Forum mondial de l'harmonisation des Règlements concernant les véhicules

**Accord de 1958 – Examen de projets d'amendements
à des Règlements existants, soumis par le GRE**

Proposition de série 01 d'amendements au Règlement n° 86 (Installation des dispositifs d'éclairage et de signalisation lumineuse des tracteurs agricoles)

Série 01 d'amendements au Règlement n° 86 (Installation des dispositifs d'éclairage et de signalisation lumineuse des tracteurs agricoles)

Feux indicateurs de direction – Visibilité géométrique

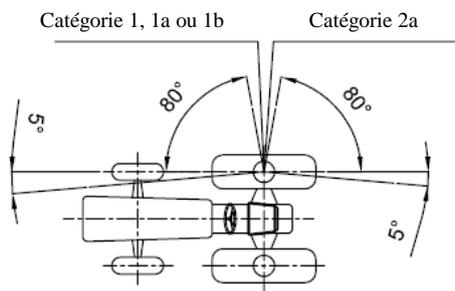
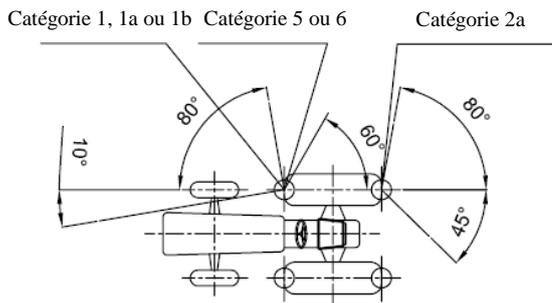
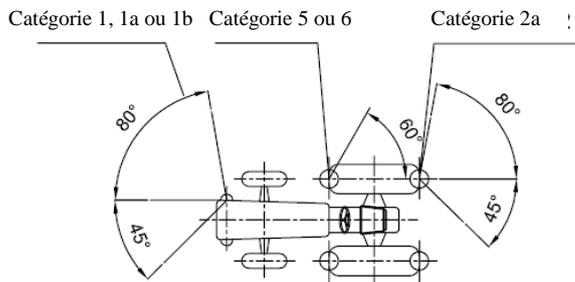
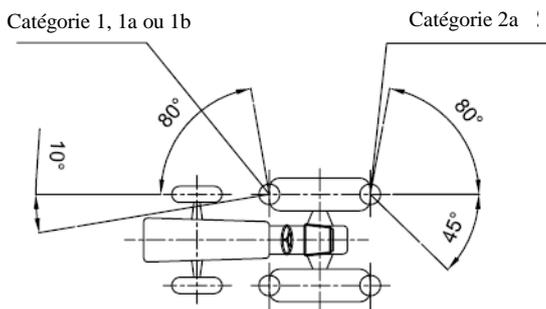
Annexe 5, lire :

La remarque ci-dessous vaut pour les trois schémas :

La valeur de 10° donnée pour l'angle de visibilité vers l'intérieur du feu indicateur avant peut être ramenée à 3° pour les véhicules dont la largeur hors tout ne dépasse pas 1 400 mm.

Pour les feux indicateurs de direction arrière, l'angle horizontal vers l'intérieur peut être ramené à 30° si la forme de la carrosserie empêche d'atteindre 45° . ».

Figure 1

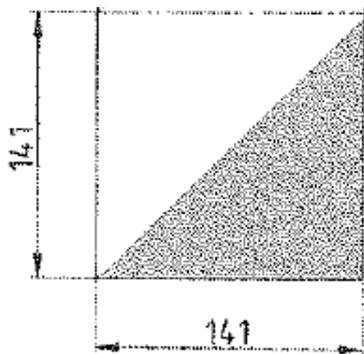
1.1 Les bandeaux de signalisation doivent avoir les dimensions suivantes :
